## 「実用発電用原子炉の安全性向上評価の継続的な改善に係る会合」 における意見交換の結果（報告）

令和3年6月9日  
原子力規制庁

# 「実用発電用原子炉の安全性向上評価の継続的な改善に係る会合」における意見交換の概要

#### CCWポンプ待機除外時の運用整備(四電)

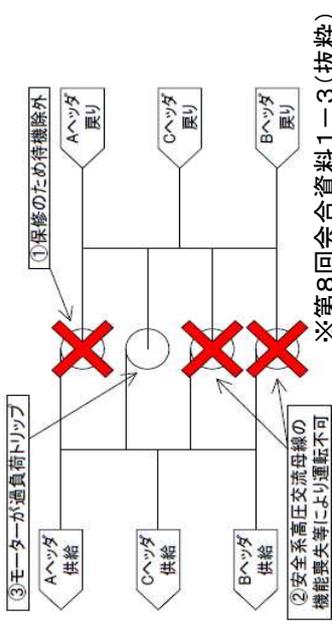
CCWポンプ1台待機除外時に、運転ポンプが過負荷トリップしないよう、原子炉補機冷却水系負荷を制限する運用を整備。CDF低減。

## ＜伊方3号機 第1回安全性向上評価届出における安全性向上対策の分析(例)＞

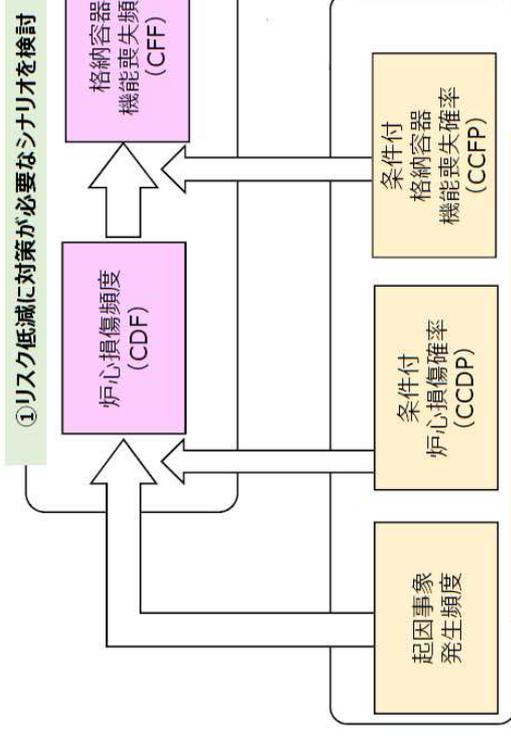
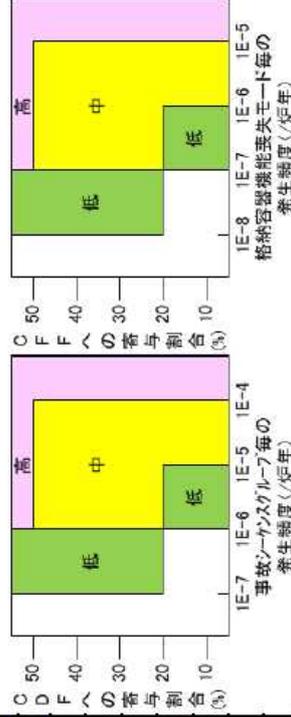
- 炉心損傷後の条件付格納容器機能喪失確率(CCFP)を定義・分析・評価することは、更なる安全性向上策を検討する上でも有効な手段と考えるが、事業者の考えを聞かせて欲しい

- (規制庁質問等)関西電力では条件付炉心損傷確率(CCDP)についても考察するとしており、低頻度高影響事象の考察のためにはCCDPは一つの有効な指標と考えるが、他社はCCDPについてどのように考えるか(九電、四電回答)安全性向上のための一つの指標として考察したい

- 炉心損傷頻度(CDF)や格納容器機能喪失頻度(CFF)などプラントリスクに直接的に寄与の大きいシナリオを把握し、リスク低減のために優先的に対応検討すべきものを抽出  
(「PRA結果の分析」(四国電力の例) => 次ページ)

- 炉心損傷後の条件付格納容器機能喪失確率(CCFP)を評価・分析することは、格納容器機能喪失防止対策の効果を考察する上で有効。届出書の記載についても検討したい

敷地境界における実効線量の評価結果  
(高浜3、4号機の評価例：格納容器健全)

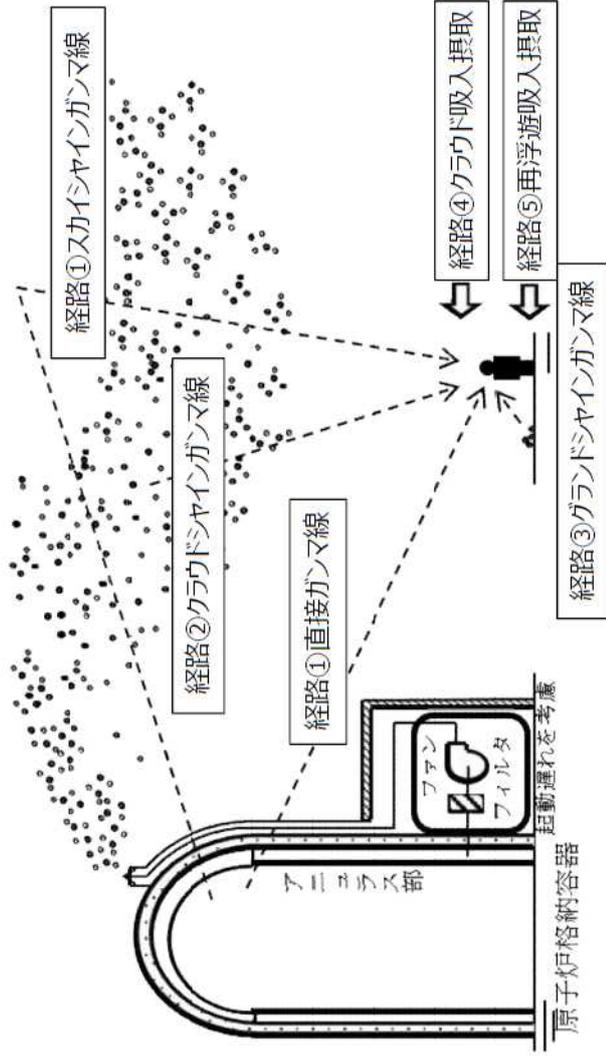
- 被ばく評価の結果について、核種毎の放出タイミンング、放出量、線量への寄与を届出書へ具体的に示すべきと考えるが、事業者の考えを聞かせて欲しい

- （規制庁質問等）希ガス、よう素、セシウム等の主要核種について、その線量への寄与を把握しておくことは、プリントや事象の特徴を理解する上でも有用ではないか。
- また、ソースタームについては核種毎に示しており、届出書のわかりやすさの観点からも、線量評価結果についても核種グループ毎で示してもよいのではないか。
- （九電回答）線量への寄与が大い核種については、上位5核種などを今後の届出で示すことを考えている。

- 安全性向上評価における被ばく評価については、原子炉施設の安全性・信頼性向上対策の効果を把握するため、敷地境界での被ばく線量を評価し届出に記載している
- 被ばく線量結果を基に有効な防護措置を考察する上で、特定の核種に特化した有効な防護措置はなく、現在届出書に記載している被ばく経路毎の線量寄与（内部被ばく・外部被ばく）により把握することが可能であり、核種毎の放出タイミンング、放出量、線量への寄与の重要性は高くない

図 津波の安全裕度評価のイメージ

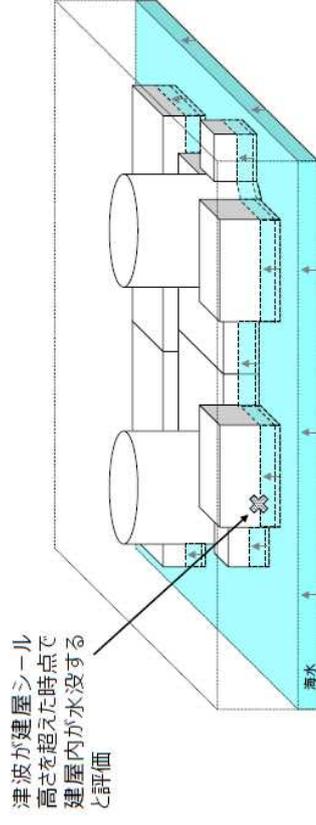
- 津波クリフエッジの評価において、建屋のシール部を超えた時点で一律に水没するとしているが、今後いずれかの時点でより現実的な評価（具体的な浸水区画を考慮する等の評価）を行うべきと考えますが、事業者の考えを聞かせて欲しい

- （規制庁質問等）想定外の事象に対するプラントの脆弱性を特定するというストレステストの目的を達成できていないのではないかと
- （四電回答）プラントの浸水に対するレジリエンスを向上させる手法として、どのようなことができるか、引き続き検討していきたい

- 津波の浸水評価については評価の不確実性が大きく、建屋シール高さとしているクリフエッジを超える津波は低頻度であるため、詳細な評価を行う優先度は低い
- 最新知見をフォローし、より現実的な評価手法が開発された場合には、その適用を検討する

＜特重施設反映後のレベル2PRA ET・FTイメージ＞

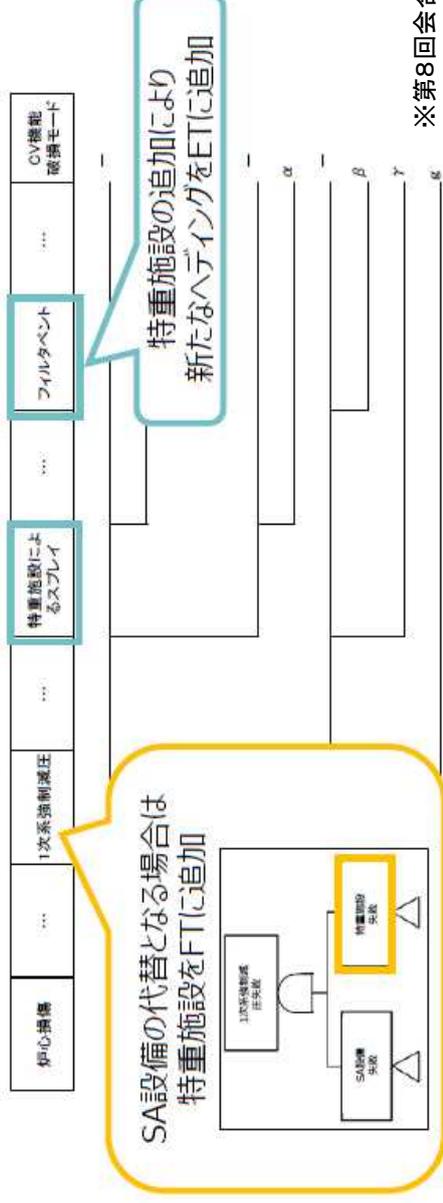
- 特重施設導入後のPRAにおいて、重大事故等への対応に特重施設を活用する場合のイベントツリー設定等の考え方を説明して欲しい

(規制庁質問等) 航空機衝突時にDB/SA設備が使えないという条件の下で、特重施設のシステム信頼性評価が必要でないか

- 次回届出では、特重施設の主たる機能である格納容器破損防止機能に着目し、フィルターイベント等によるリスク低減効果を確認する(イベントツリー/フォールトツリーへの追加)
- 特重施設を重大事故(SA)対策として活用する場合の評価は次々回以降に評価を実施する

(事業者回答) 特重施設のシステム信頼性をどのように示せるか検討していきたい
